Informe de Criterios de Conexión para PMGD La Viña de 3 [MW]

Desarrollo DSP SpA

Informe de Criterios de Conexión a la Red

Central Solar Fotovoltaica PMGD La Viña

Figura 1. Tramo refuerzo PMGD La Viña

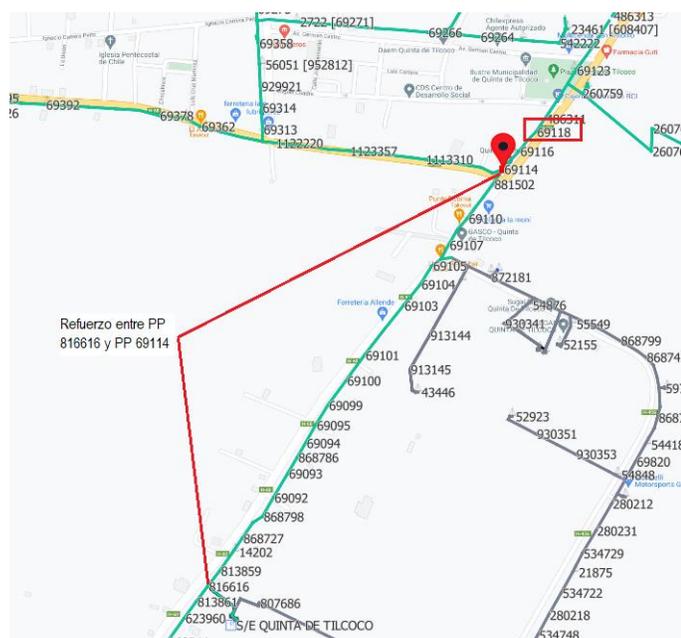
1. Con respecto a la Obra a), se observa que entre el poste N°69114 y N°69118 dicho refuerzo se encuentra sobredimensionado, por lo que no se considerará el reemplazo de conductor en dicho tramo.

- a. Reemplazo del conductor existente desde el poste N°816616 hasta el poste N°69114 por conductor Aluminio Protegido de 300 [mm²] de sección, longitud aproximada de 0,98 [km].
- b. Reemplazo del desconectador fusibles ubicado en poste N°69506 por un reconectador automático Noja Power con control RC10.
- c. Traslado del desconectador fusible existente en poste N°69506 hacia el poste N°69568.
- d. Reemplazo de los desconectores fusibles ubicados en los postes N°867074, N°69524, N°576974 por seccionadores cuchillas de al menos 200 [A] de capacidad.
- e. Reemplazo del seccionador cuchillas de 300 [A] ubicado en poste N°69107 por un seccionador cuchillas de al menos 400 [A].
